<b>Betrifft:</b>  Sicherheitsgurte mit Aufrollautomatik	<b>Typ/Modell:</b>  Typ 1
---	---------------------------------

### Gurtbandführung nachträglich einbauen

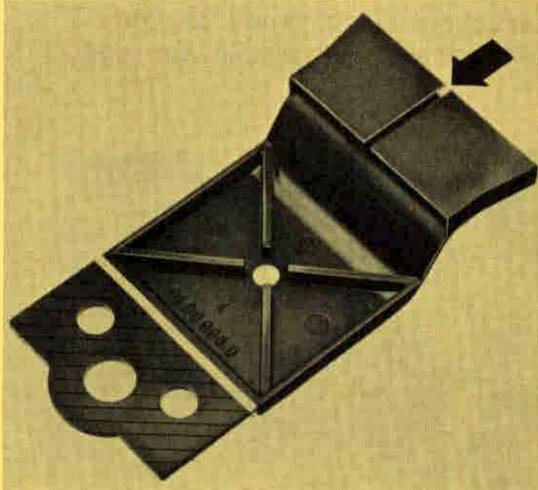
1. Aufrollautomat mit Halteplatte abschrauben

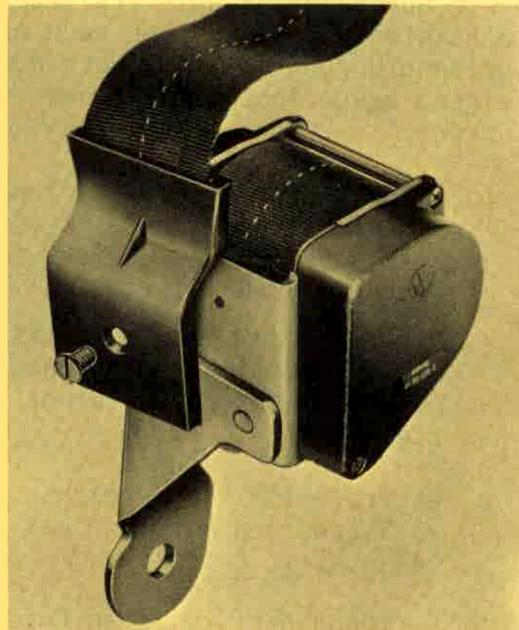
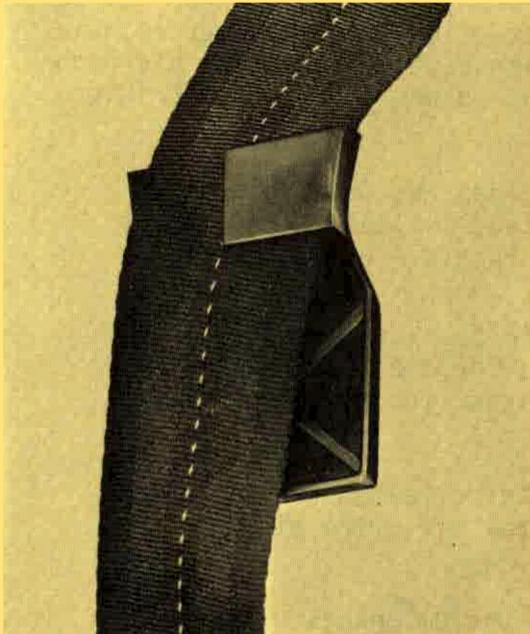
2. Gurtbandführung am Führungsteil zum Einlegen des Gurtbandes aufschneiden oder -sägen, Befestigungsstück - schraffiertes Teil - absägen. Nach dem Aufschneiden oder Sägen, Kanten innen und außen entgraten.

3. Gurtband in das Führungsteil einlegen und Gurtbandführung mit dem Aufrollautomaten verschrauben (Linsenschraube M 5 x 10, Ersatzteile-Nr. N 14 216.1).
